Informe Consolidado de Solicitud de Aclaraciones, Rectificaciones y/o Ampliaciones Complementario a la Declaración de Impacto Ambiental del Proyecto "By Pass 2 x 110 kV San Rafael"

Nombre del Titular : Besalco Energía Renovable S.A.
Nombre del Representante Legal : Jose Ignacio Lois
Dirección : Avda. Tajamar 183 of 301 Las Condes

El presente Informe Consolidado de Solicitud de Aclaraciones, Rectificaciones o Ampliaciones a la Declaración de Impacto Ambiental del proyecto "By Pass 2 x 110 kV San Rafael", contiene las observaciones generadas en virtud de la revisión de la Adenda.

Fuente: Figura 1 Anexo 14 de la Adenda.

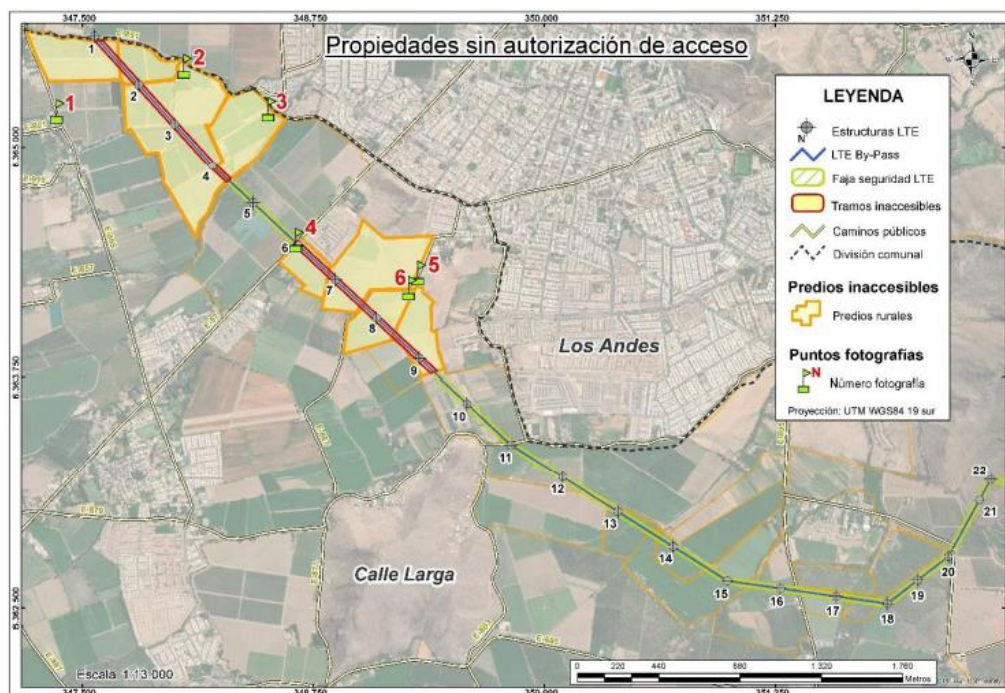
29. Tal como se observa en la siguiente imagen de los predios no prospectados presentada en el Anexo 14 de la Adenda, dentro de estos se incluye la estructura 1 (E1):

Sin embargo, los antecedentes entregados en dicho Anexo 14, Actualización Predios No Prospectados Arqueología de la Adenda, y el Anexo 1.14.2. Registro Notarial Predios sin

Acceso de la DIA, documentan la realización de una visita ante notario a los predios sin acceso, correspondientes a tramos donde se proyectan las estructuras: 2, 3, 4, 6, 7, 8 y 9.

Considerando lo anterior y en específico a la estructura 1, el titular indica que: *“Sin perjuicio de lo anterior, es importante mencionar que la Estructura 1 (E1), tal como se indicó en el Anexo 1.14 de la DIA, se encuentra dentro del área del Proyecto “Subestación Seccionadora Nueva San Rafael 110 kV”, el cual fue aprobado mediante Resolución Exenta N°13/2021, y se encuentra liberada el área, mediante ord. 0857-22 del Consejo de Monumentos Nacionales, ya que fue realizado el rescate arqueológico previo a la construcción de dicho Proyecto”*.

Considerando la ubicación específica de la E1 y en el marco del presente proceso de evaluación ambiental en curso, se solicita realizar la prospección del área del proyecto asociada a la E1, entregando los antecedentes que permitan analizar el recurso arqueológico como parte de esta DIA. En caso contrario, justificar de forma fundada la no prospección, en los términos establecidos en la *“Guía Artículo 11 de la Ley N°19.300 Letra f) - Monumentos Nacionales Pertenecientes al Patrimonio Cultural en el SEIA”* (SEA, año 2012) y la *“Guía de Procedimiento arqueológico”* (CMN, mayo 2020).

No obstante, lo anterior, y consecuentes con la observación anterior, se reitera el incluir la prospección arqueológica en el sector de la Estructura 1 (E1), la cual debe ser especialmente dedicada y de mayor intensidad, debido a la cercanía del sitio SSNSR-1, ubicado a unos 30 m al oeste del área a intervenir.
